FSN Ref : PM6/SS14/FSN

FSCA Ref : PM6/SS14/FSCA

Avis urgent de sécurité sur le terrain Pompe de nutrition entérale Easymoov6

Avis urgent de sécurité sur le terrain (FSN)
Pompe de nutrition entérale Easymoov6
Risque visé par le FSN

Annexe 1 : Rappel sur l'installation des tubes sur les pompes d'alimentation entérale Eaymoov6

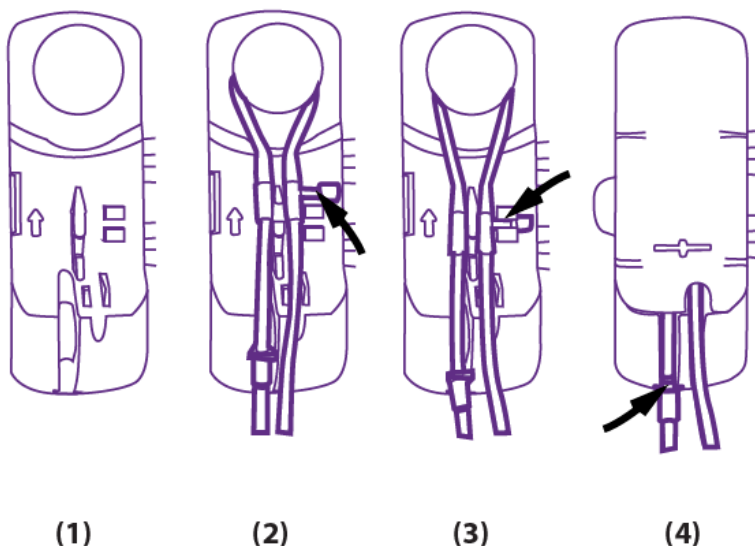
(1) Ouvrir le capot de la pompe Easymoov6	
(2) Positionner le tube silicone de la tubulure autour du rotor en s'assurant que la cassette soit en face de son logement.	
(3) Pousser la cassette au milieu des deux plots noirs avec le pouce et s'assurer que la cassette est bien positionnée entre les deux plots noirs.	
(3) Guider verticalement les deux tubes face à leurs logements respectifs.	
(4) Fermer le capot puis mettre la butée de clipsage dans son logement.	
Oter le capuchon protecteur de la tubulure.	
Réaliser une purge automatique de la tubulure (chap 3.5).	
Connecter la tubulure à la sonde de nutrition entérale et procéder à la programmation de la pompe.

- **ne pas connecter le tuyau à la sonde** avant l'amorçage,
- **vérifier la position correcte du tube de silicone** autour du rotor :
